Commission locale de l'Aire de Valorisation de l'Architecture et du Patrimoine (AVAP)

Réunion du 29 mars 2016

Compte-rendu

Présentation des zonages

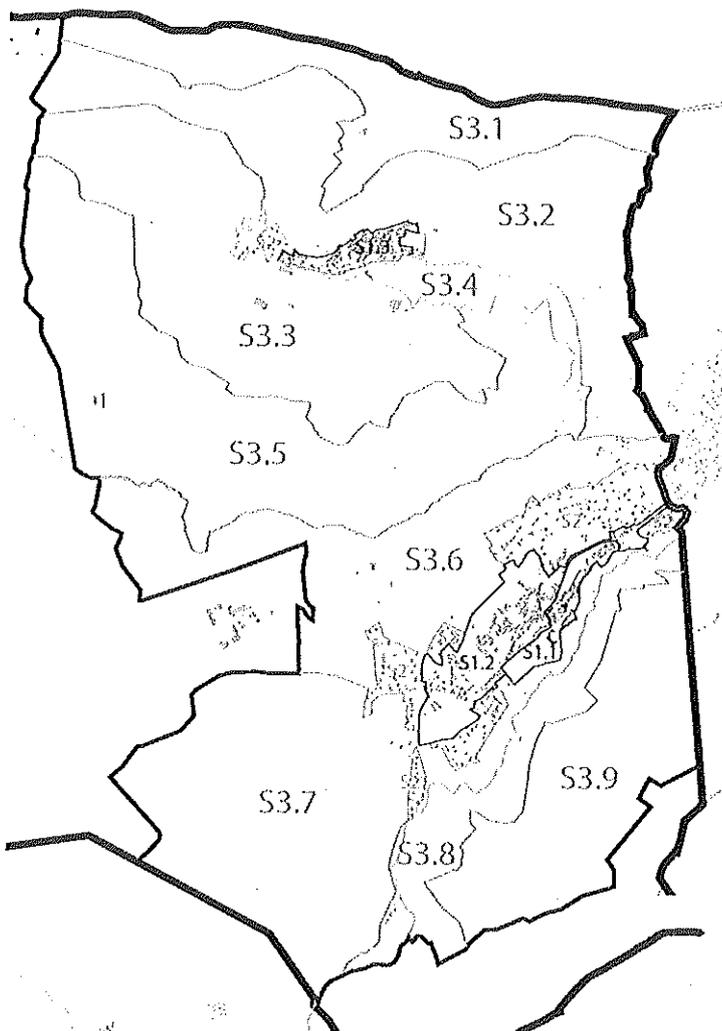
Mme Cros demande des ajouts sur les plans : les numéros des secteurs, le zonage du site classé du château ainsi qu'une clarification du zonage (limites par rapport aux parcelles). L'ancien site inscrit du bourg de Saint-Saturnin doit également être transformé en espace urbain remarquable. Quelques observations vis-à-vis de la carte sont effectuées : couleur des fonds, épaisseur des traits, etc.

La Commune demande si du stationnement peut être aménagé en secteur S3. La réponse est positive s'il s'agit d'espaces arborés et paysagers ; sans bitume ni bordures ciment.

Se pose la question des activités économiques en secteur S3 (fermes : bovin, pisciculture ; centre équestre).

Concernant les secteurs des parcs et jardins, le règlement devra être affiné prochainement. Quant au zonage à l'intérieur des zones S1 et S2, il reste quelques points à finaliser, au niveau du Clos d'Issac notamment (une visite sur site a eu lieu le 17 avril avec les représentants de la Communauté de Communes Les Cheires). Les grands principes du zonage présenté sont conformes au travail élaboré en lien avec le projet de PLU, et répondent aux objectifs de l'AVAP et du PADD.
